con la presente si inviano le Osservazioni contro il Progetto di un impianto eolico codice procedura ID_VIP/ID_MATTIM: 1269 denominato

"Pitigliano" ubicato nei comuni di Pitigliano (GR) e Sorano (GR) costituito da 20 (venti) aerogeneratori di potenza nominale 7,0 MW per un totale

OSSERVAZIONE n. 1. Mancata consultazione della Soprintendenza Archeologica Belle Arti e paesaggio per la Provincia di Viterbo e l'Etruria meridionale.

Immagine 1. Vincoli ex art. 136 del CBC dal PIT della Regione Toscana e zona approssimativa dove è progettato l'impianto industriale.

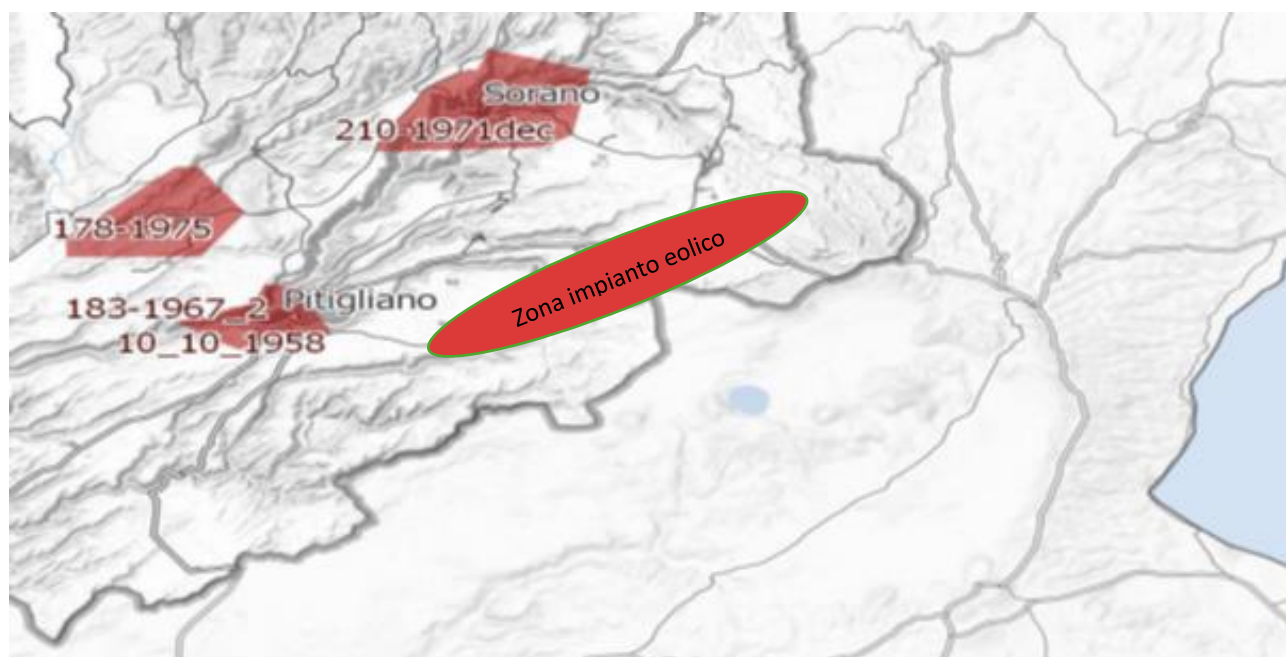
Inoltre, come sostiene la Proponente parte dell'impianto si verrebbe a trovare a 3,5 km dal centro abitato di Sorano. Infatti, tre degli aerogeneratori WTG 08, 09, 10 sono addirittura all'interno delle fasce di rispetto dei 3 km del suo vincolo paesaggistico di notevole interesse pubblico ex art 136 del CBC. Si evidenzia che così si crea

un'ulteriore incompatibilità con la tutela del Paesaggio.

Immagine 3. Cumulo di una parte di impianti eolici, fotovoltaici e geotermici industriali in progettazione ed esistenti intorno all’eolico industriale “Pitigliano”.

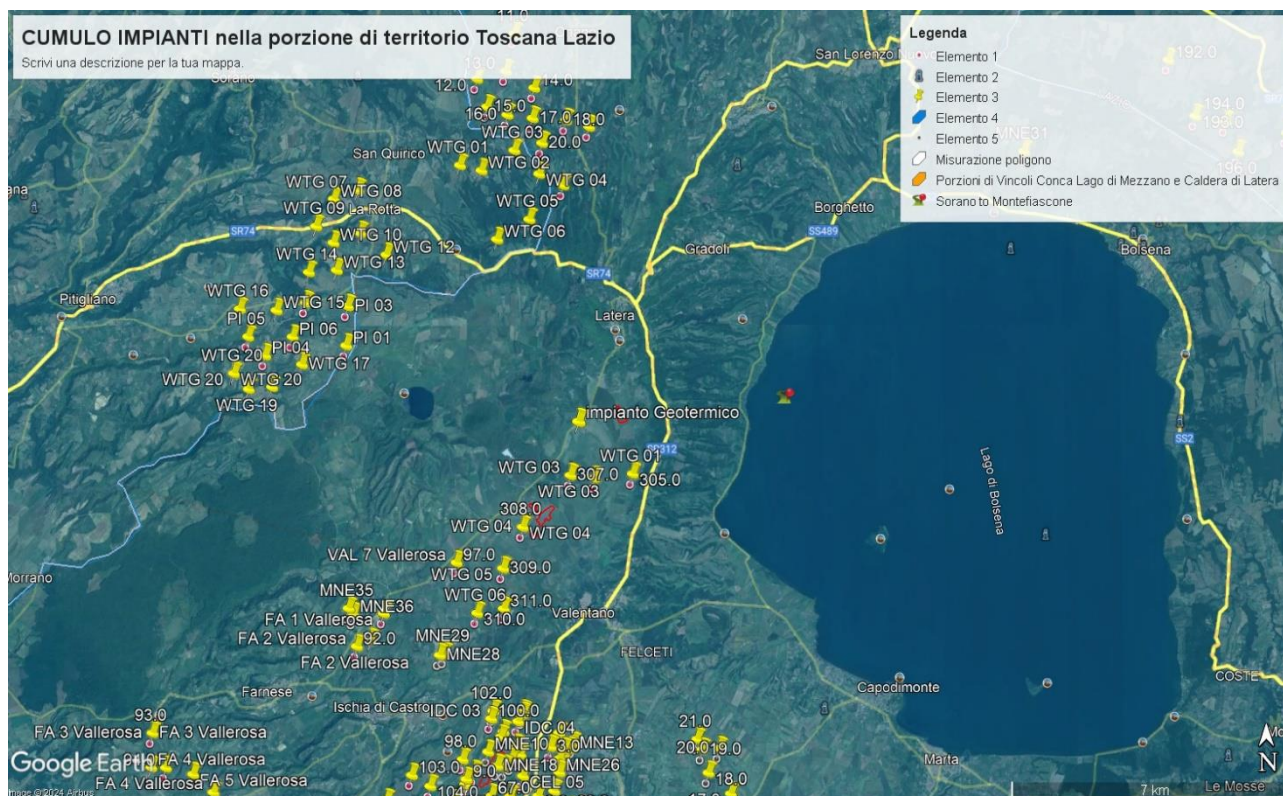
Beni Culturali “*Ambito paesaggistico, geologico e geomorfologico dell’orlo della caldera di Latera ...*” Non vengono nemmeno citati gli impianti eolici in progetto al MASE, il “Rempillo” (6 aerogeneratori) e un altro in verifica amministrativa di 14 aerogeneratori e 72, 6 MW. Ad oggi nei territori di Pitigliano, Sorano e in quello limitrofo potenzialmente potrebbero essere insediati 40 aerogeneratori alti 200 metri e larghi 170. Ma la proponente non cita neanche altri impianti che creerebbero il cumulo e quindi maggiore impatto. Infatti, sul territorio della “Città del Tufo” (Sorano e Pitigliano) impatterebbero anche l’impianto eolico “Montarzo” di Onano con 13 aerogeneratori con le dimensioni ricordate, l’altro eolico industriale nel territorio di Valentano con sette aerogeneratori (stesse dimensioni), gli impianti di Farnese con un minieolico di 3 Torri alte 60 metri già installate in località Poggio del Crognolo e l’impianto eolico industriale “Vallerosa” (7 aerogeneratori alti 200 metri e larghi 158 metri) in procedura VIA presso la Regione Lazio. Inoltre, altri impianti del minieolico già presenti a Valentano, Cellere e Piansano e due progetti eolici industriali con le stesse dimensioni (200 m x 170 m) nel Comune di Ischia di Castro. La valutazione del cumulo non prende neanche in considerazione gli impianti industriali di fotovoltaico e agrivoltaico in progetto a Farnese, Valentano, Ischia di Castro, Cellere. L’impianto geotermico in procedura Via al MASE, progettato nella Caldera di Latera. Quindi è stata effettuata una valutazione del potenziale impatto cumulativo non veritiera a dispetto di quanto affermato dalla proponente che sostiene di aver preso in considerazione uno spazio di 10 km intorno al suo impianto per gli impatti che si creerebbero.

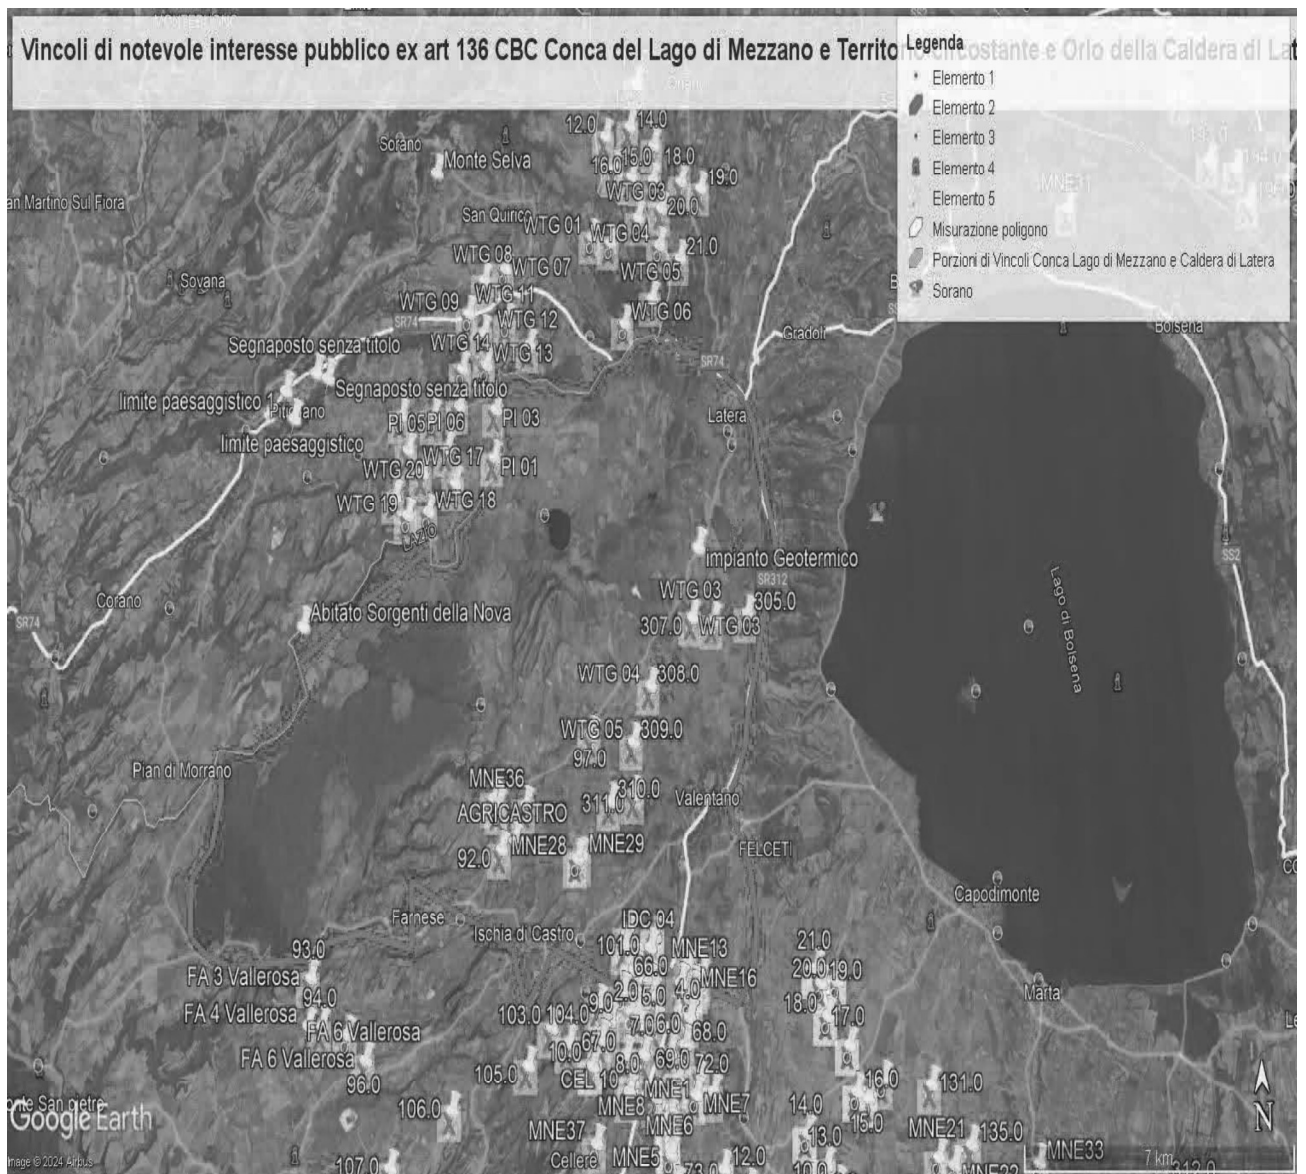
Come è illustrato nell'immagine si ribadisce che l'impianto industriale "Pitigliano" ricade completamente all'interno delle fasce di rispetto dei due vincoli di notevole

interesse pubblico e lambisce quelle di un terzo vincolo e quindi come affermato dal Consiglio di Stato nelle sentenze citate, l'impianto è insediato in area non idonea ai sensi dell'art. 20 comma 8 lettera c quater del D.Lgs. n. 199/2021 e ss.mm.ii al contrario di quanto sostiene la proponente.

IMMAGINE n. 2 Impianto eolico industriale “Pitigliano” e distanze aerogeneratori dai Vincoli della Conca del Lago di Mezzano...

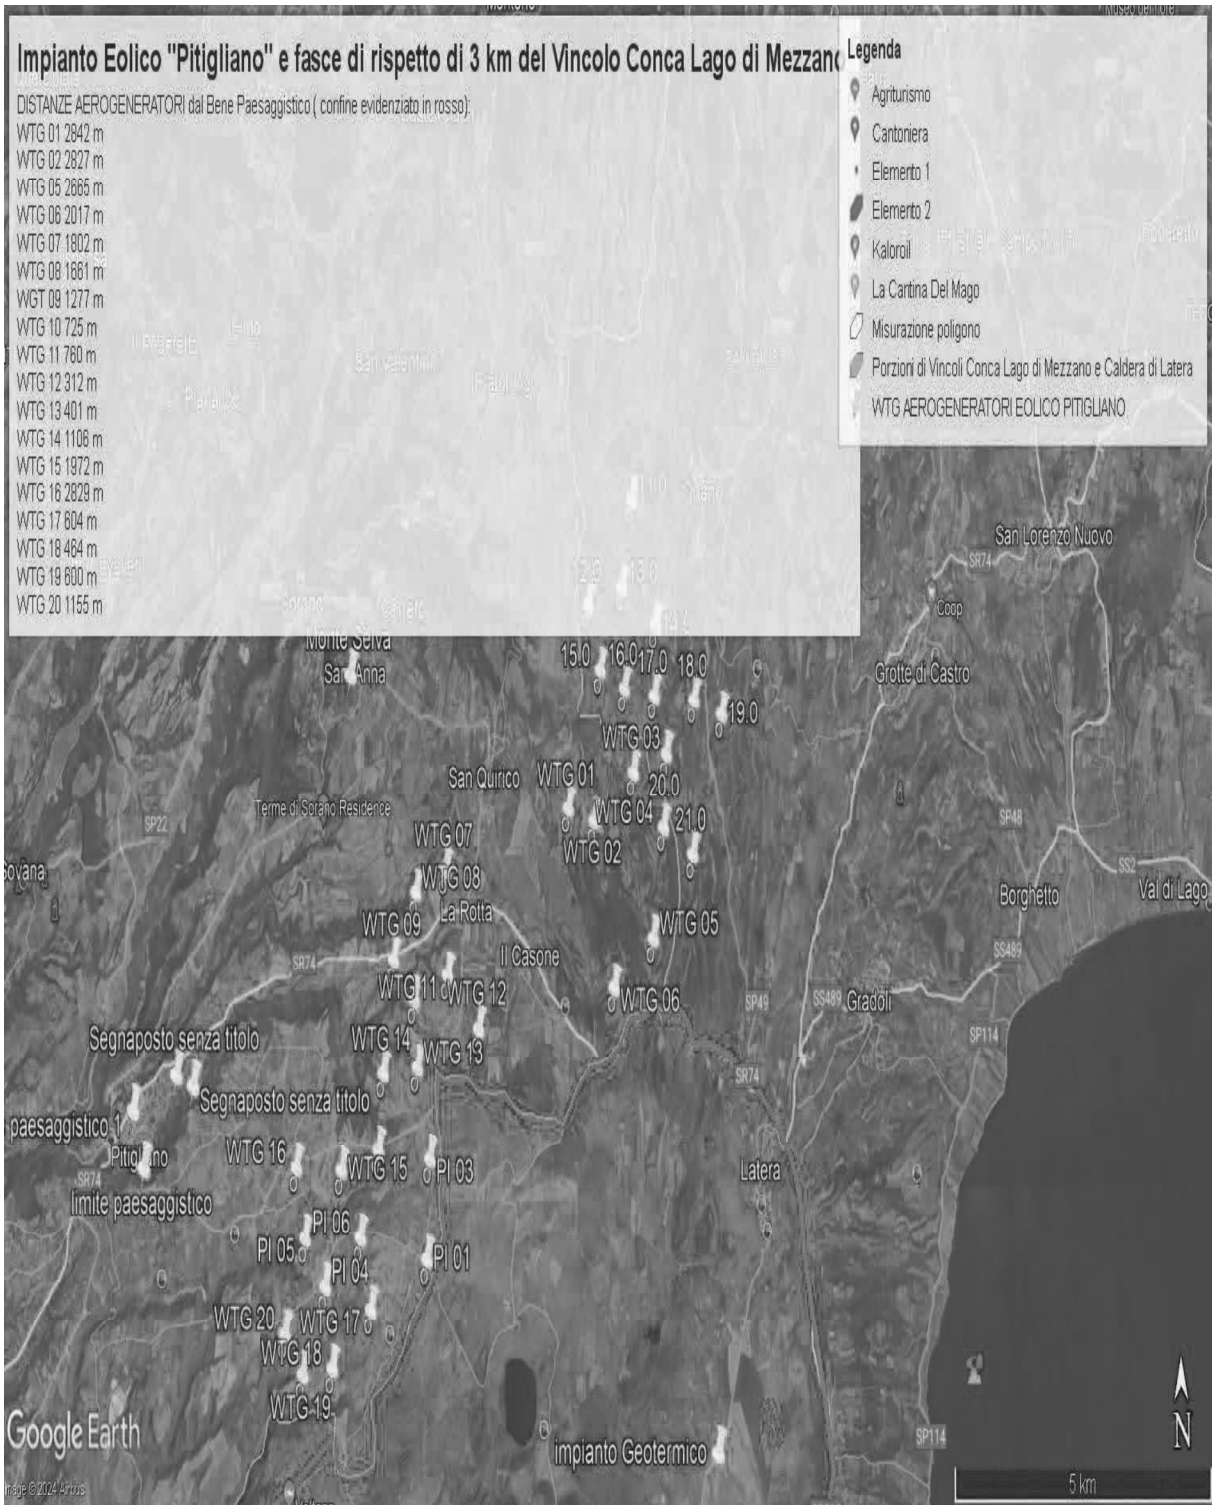
Al contrario si evidenzia che l'impianto eolico industriale citato non solo ricadrebbe con tutti e 20 gli aerogeneratori all'interno delle fasce di rispetto di 3 km di due vincoli paesaggistici di notevole interesse pubblico esistenti nella Regione Lazio e con una parte di essi nel vincolo paesaggistico del Centro abitato di Sorano (GR) quindi in aree non idonee all'installazione di impianti di energia rinnovabile. Addirittura, alcuni aerogeneratori sarebbero ubicati a poche centinaia di metri dai perimetri dei due vincoli paesaggistici laziali ex art 136 del CBC.

IMMAGINE n. 3 Impianto eolico industriale “Pitigliano” e distanze aerogeneratori dai Vincolo “Orlo della Caldera di Latera.

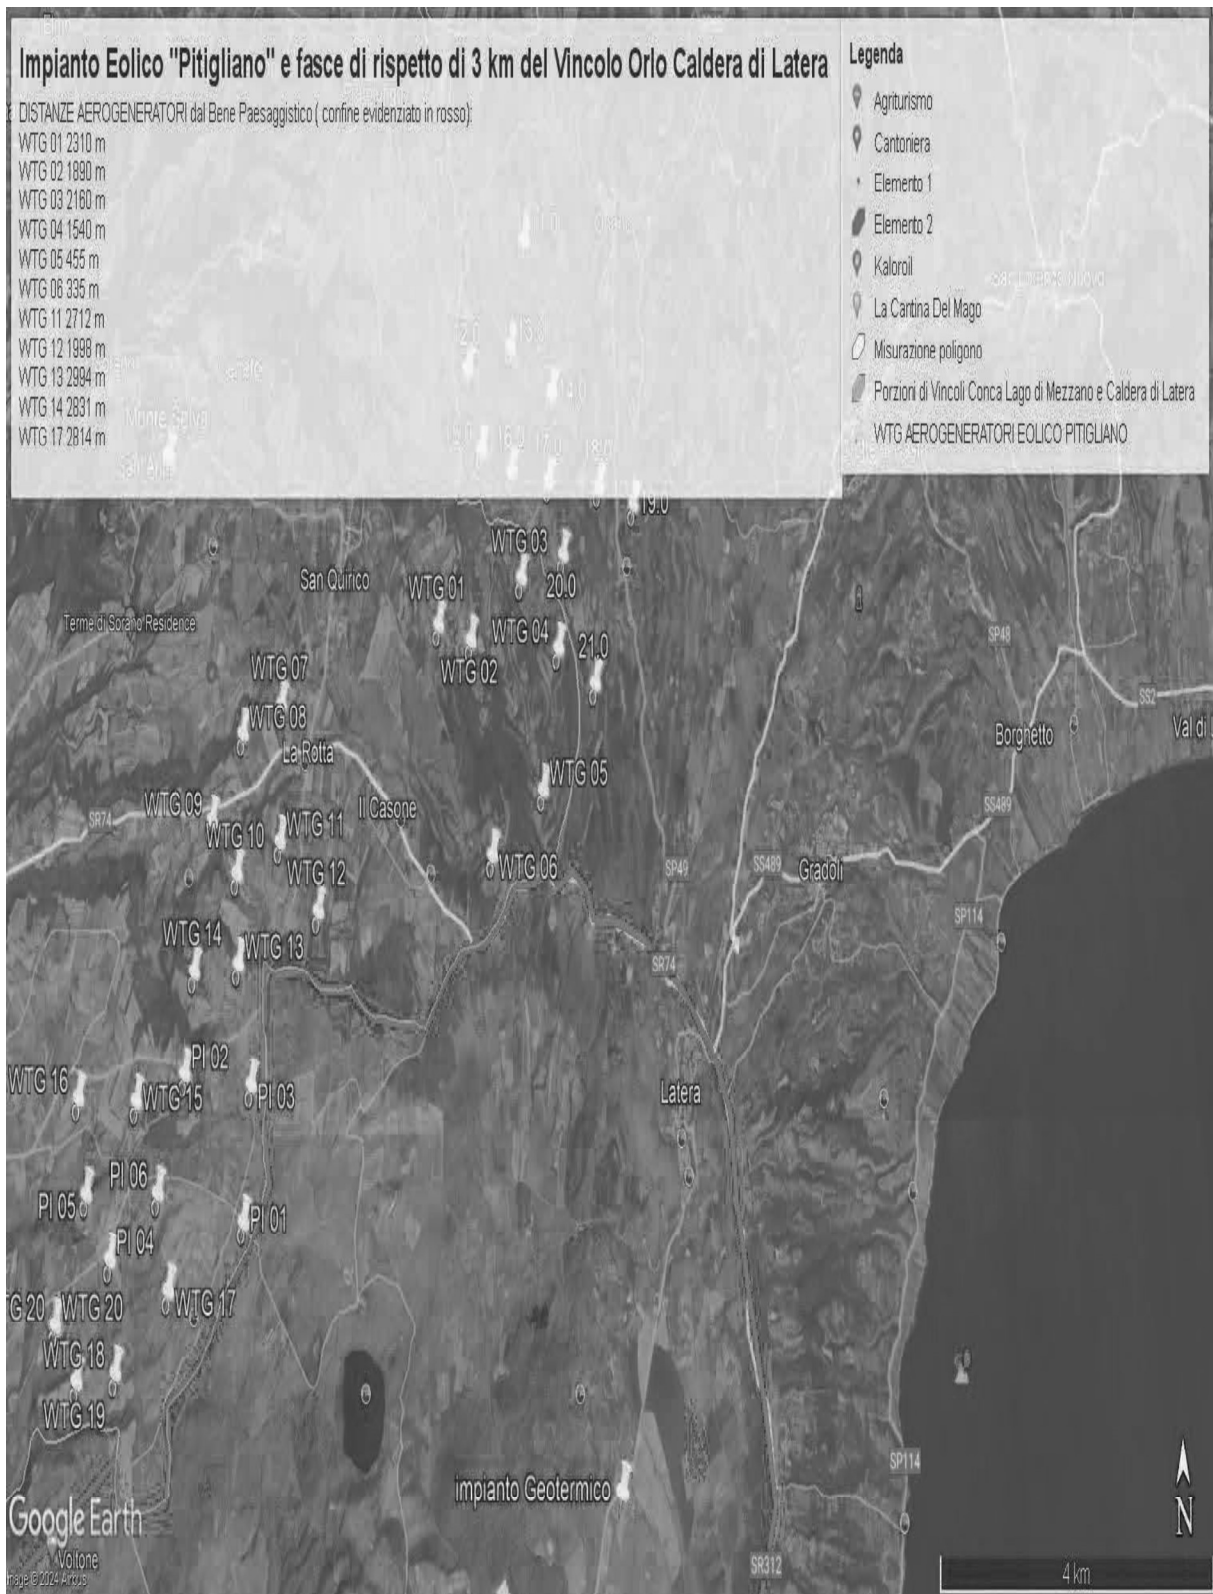
Concludendo, si evidenzia ancora che la proponente non effettuando la procedura prevista dalla Parte III delle Linee Guida nazionali ha ignorato un vincolo paesaggistico di notevole interesse pubblico istituito con un provvedimento del Segretariato regionale del Ministero della Cultura per il Lazio che ha emanato il Decreto di dichiarazione di notevole interesse pubblico n. 22 del 15.02.2024 ai sensi e per gli effetti dell'art. 136, co. 1, lett. c) e d) del decreto legislativo 22 gennaio 2004, n. 42, "Ambito paesaggistico, geologico e geomorfologico dell'orlo della caldera di

Latera e delle sue pendici interessate dai centri eruttivi periferici" nei comuni di CELLERE, FARNESE, ISCHIA DI CASTRO, LATERA, PIANSANO.

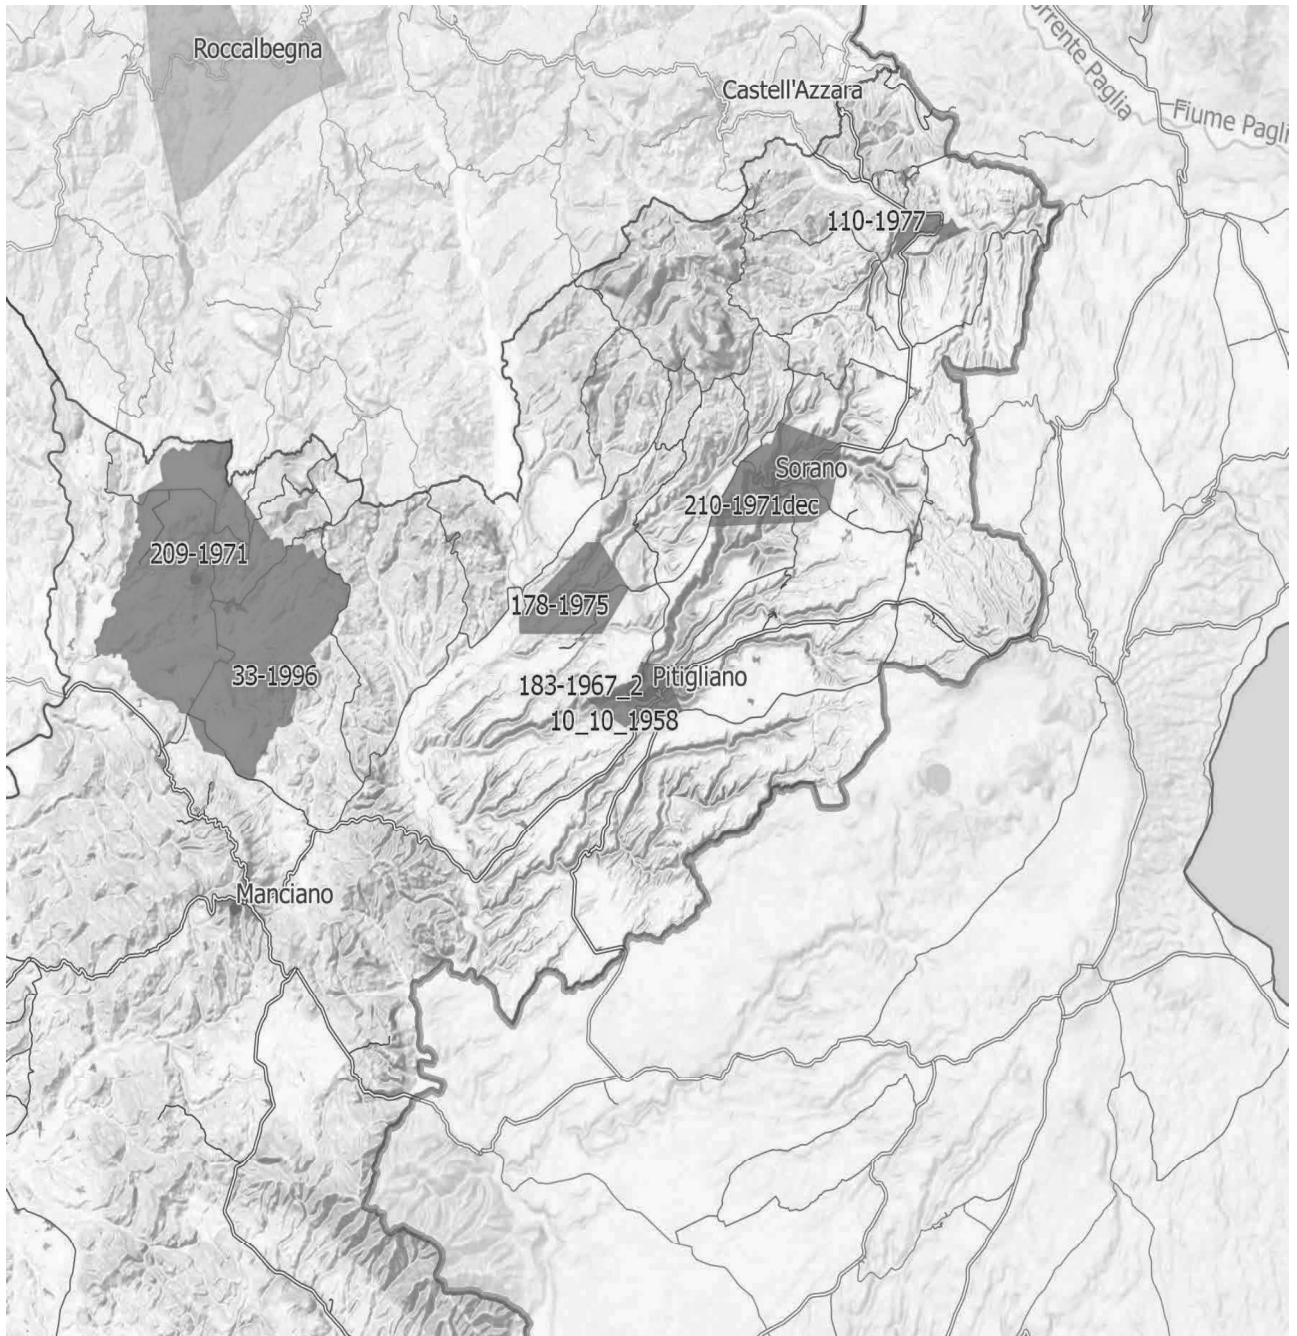
IMMAGINE n. 4 Si evidenzia che i tre aerogeneratori WTG 07, WTG 08 e WTG 09 impattano con il vincolo paesaggistico di notevole interesse pubblico del Centro Storico di Sorano. Il WTG 07 si troverebbe a 2828 m, WTG 08 2504 e WTG 09 2990. Il cavidotto dell'impianto invece impatta in buona parte del Vincolo paesaggistico ex art. 136 del CBC del Centro Storico di Pitigliano.
